Presentación Adenda Parque Eólico Miramar - Expediente 2145-10876/16 - DIA Resolución 634/18

Ref.: Expediente 2145-10876/16 - Declaración de Impacto Ambiental Resolución 634/18 – Parque Eólico Miramar.

CÓMPUTO Y PRESUPUESTO PARQUE EÓLICO MIRAMAR Y LAT DE VINCULACIÓN

Gráfico 01. Detalle de las dimensiones de la plataforma.

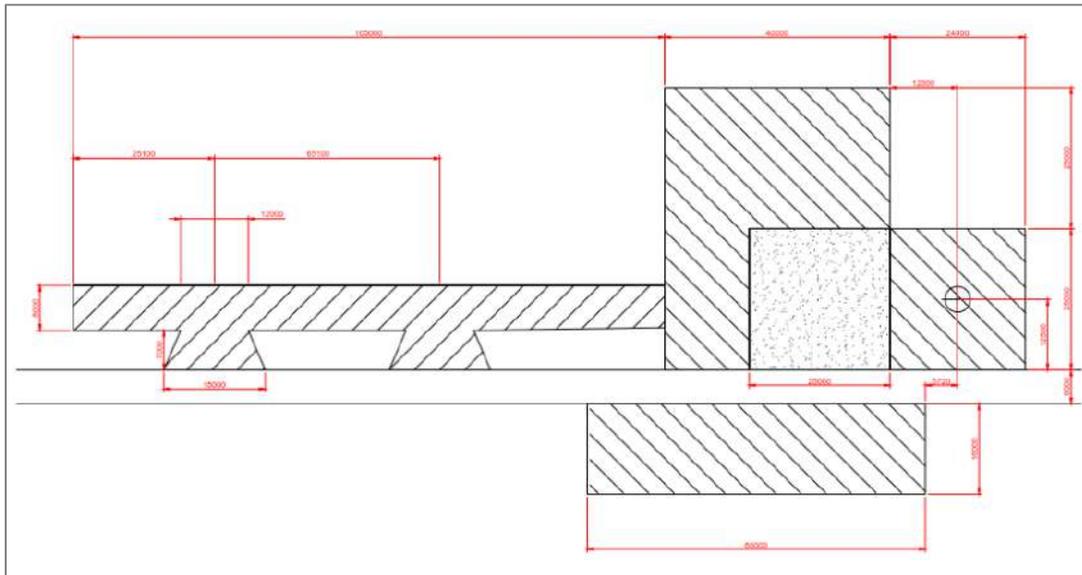
- Temporal de la ingeniería de detalle: 27.840 m².
- Temporal adicional medida en campo: 19.448 m².

Diferencias. El área que se utilizó para acopio de palas fue un 187,6 % mayor respecto a la presentada en expediente.

En el Anexo II se adjunta el plano actualizado las plataformas de trabajo.

ANEXO I – PLANOS PERFILES CONSTRUCTIVOS DE VIALES

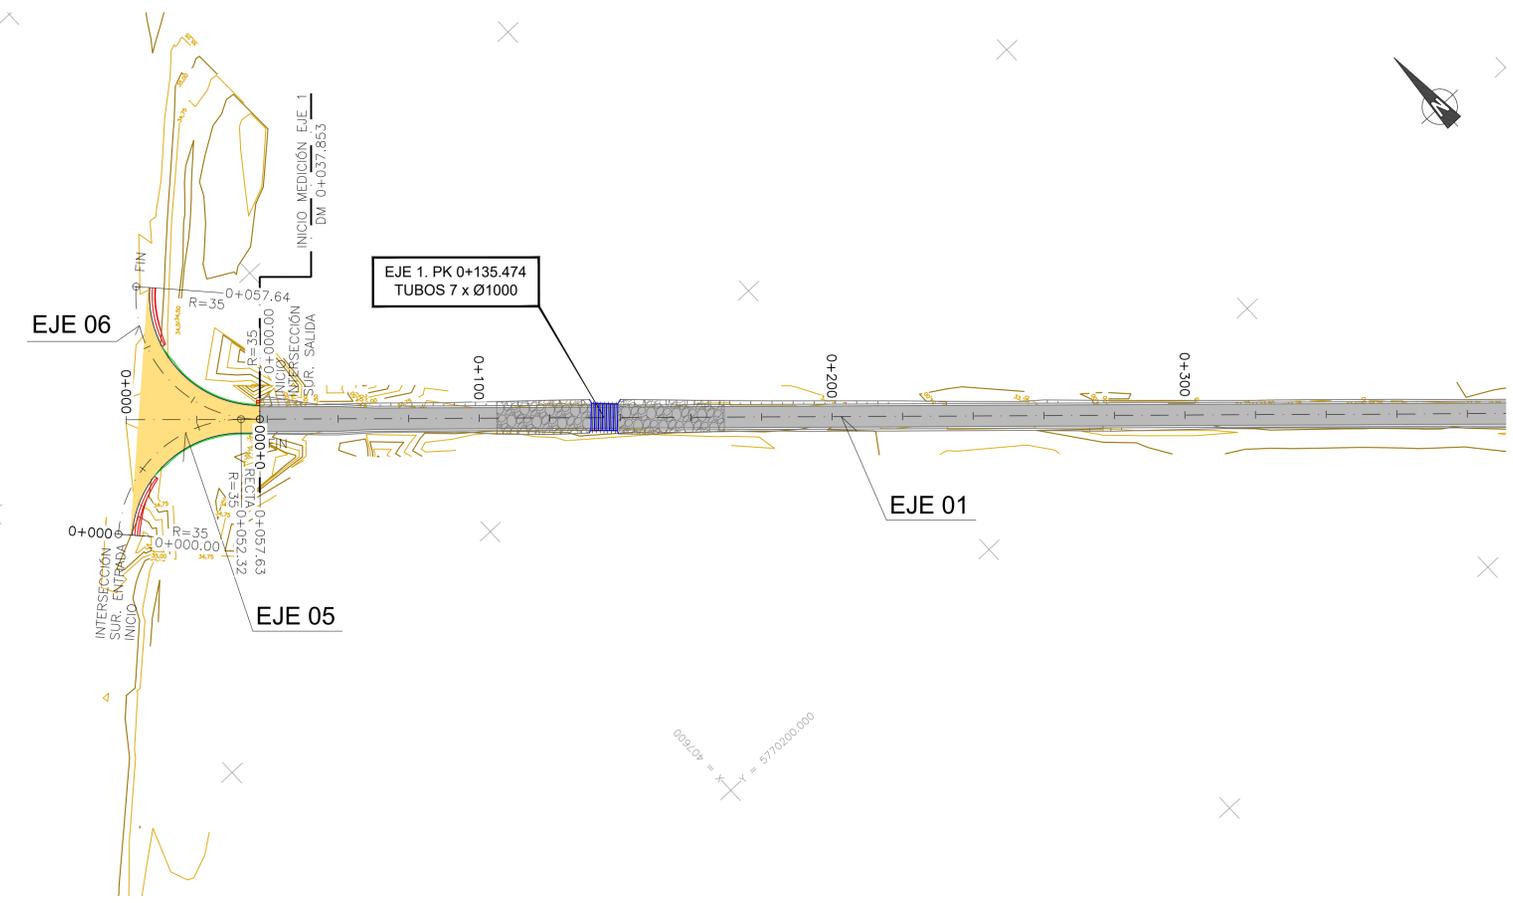
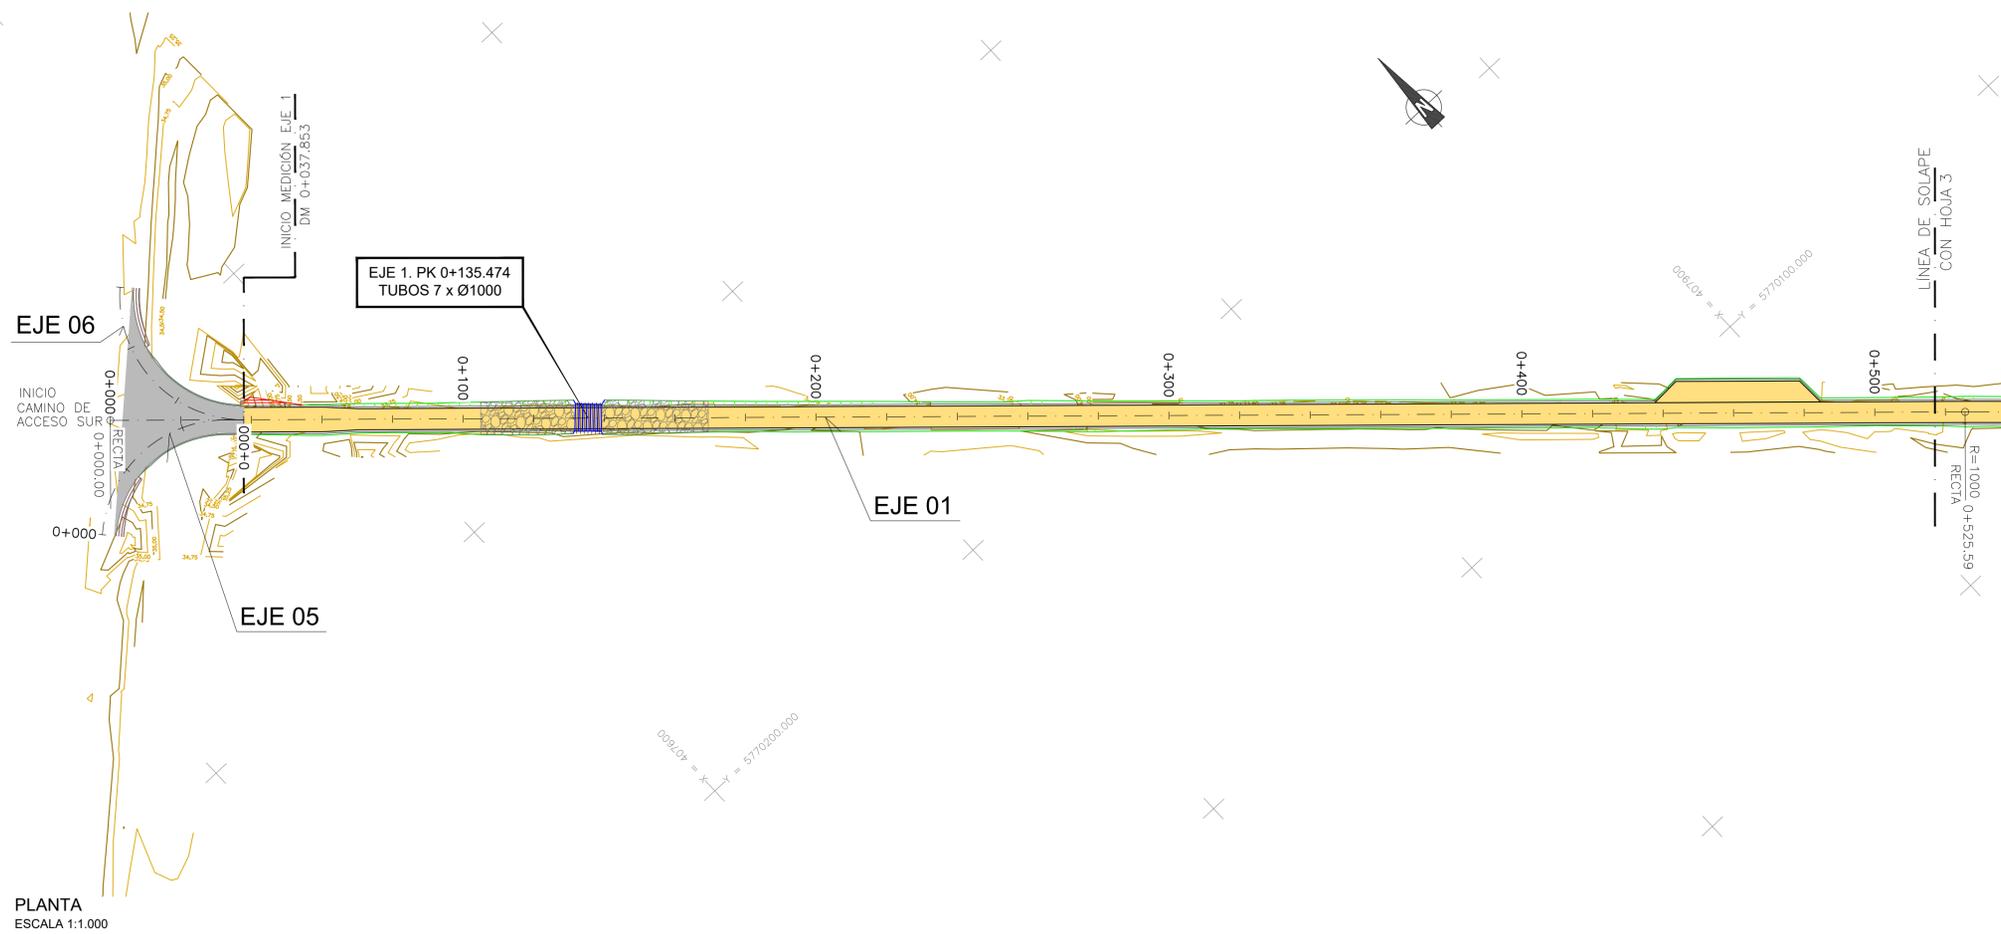
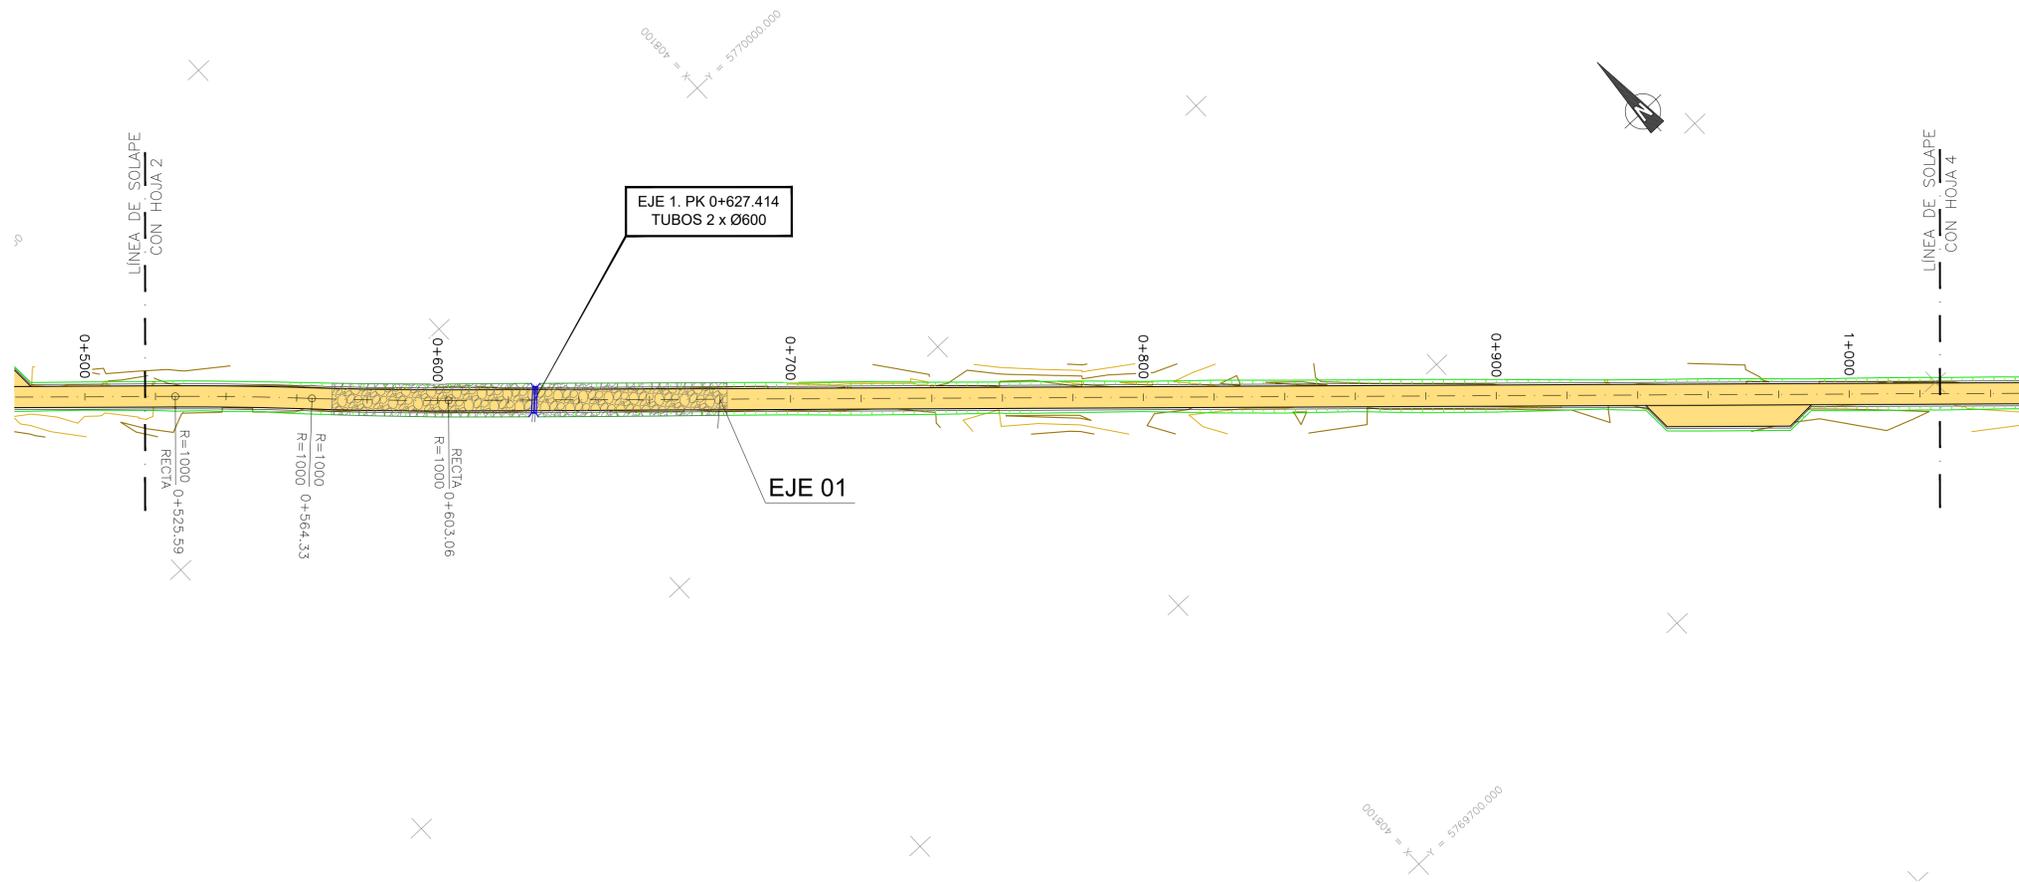
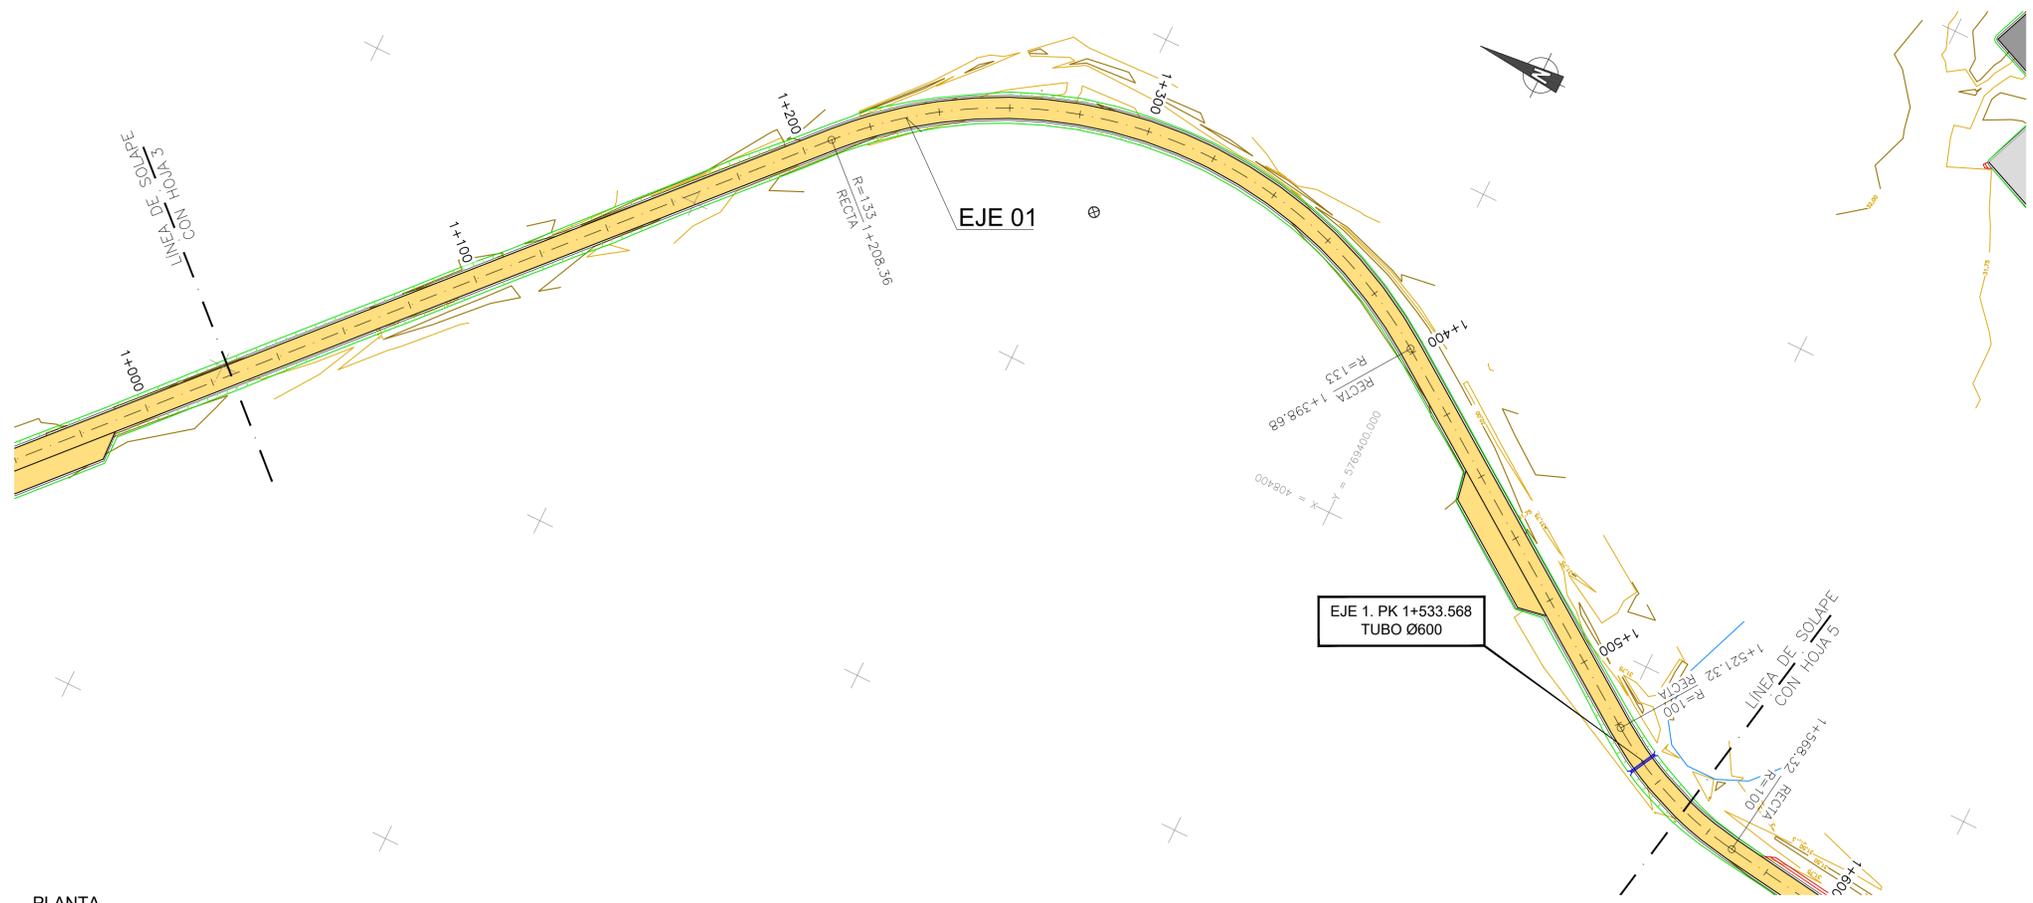
Información actualizada luego de construcción. Se modificó el perfil de construcción de los caminos, siendo éstos sustituidos por los que se presentan a continuación. Las características principales de los caminos son:

En el Anexo I se adjunta el plano actualizado del perfil constructivo de los viales.
